PM Ändringar efter granskning av vägplan Väg 101 Ö. Grevie – Alstad, ny gång- och cykelväg

Trelleborgs kommun, Skåne län

2022-04-21

Dokumenttitel: PM Ändringar efter granskning av plan

Figur 1. Översiktskarta som visar tidigare beslutat läge vid Slågarps kyrkoväg och läge som nu behålls vid Klörup byn.

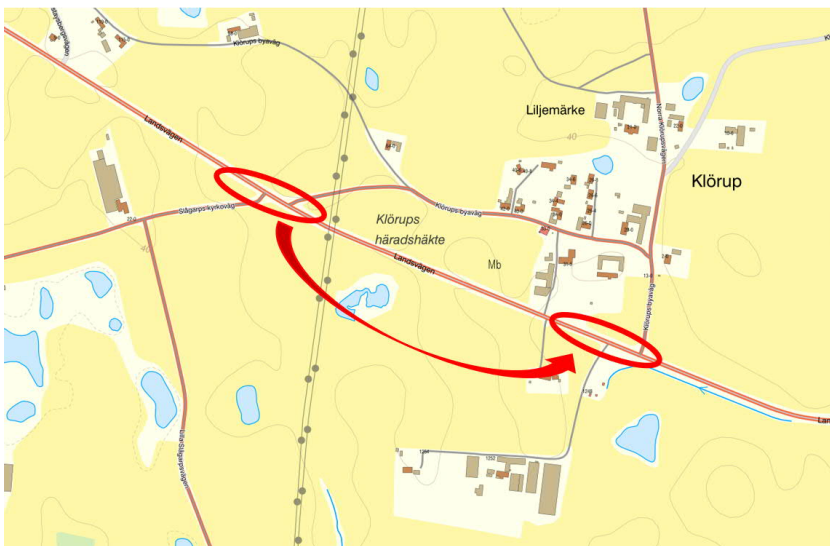
Motivet till en flytt av hållplatsläge är att minska intrånget i jordbruksmark. Vid läget för befintlig busshållplats Klörup byn är det i dagsläget impedimentsmark medan marken vid Slågarps Kyrkoväg är jordbruksmark.

Trafikverket har beslutat att det föreslagna hållplatsläget vid Slågarps Kyrkoväg nu utgår. Istället kvarstår nuvarande hållplatsläge vid Klörups by, se Figur 1 nedan. Hållplatsen Klörup byn kommer att byggas om för att anpassas till ny GC-anläggning och gällande krav avseende utformning av landsbygdshållplats.

Följande fastigheter påverkas:

- Klörup 5:8 Minskat intrång i fastighet.
- Klörup 13:2 Ökat intrång i fastighet.

Figur 2. Före (till vänster) och efter (till höger) ändrad utbredning av infiltrationsbädd.

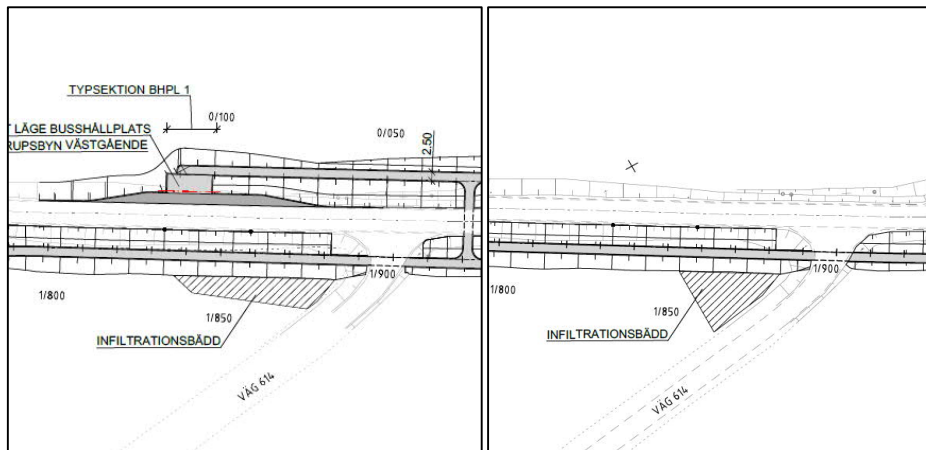
Motivet till ändrad utbredning av infiltrationsbädd är att så stor del som möjligt av ytan även i fortsättningen ska kunna nyttjas som jordbruksmark.

Trafikverket har beslutat att ändra utbredning av infiltrationsområde som ligger väster om Väg 614, se Figur 2 nedan.
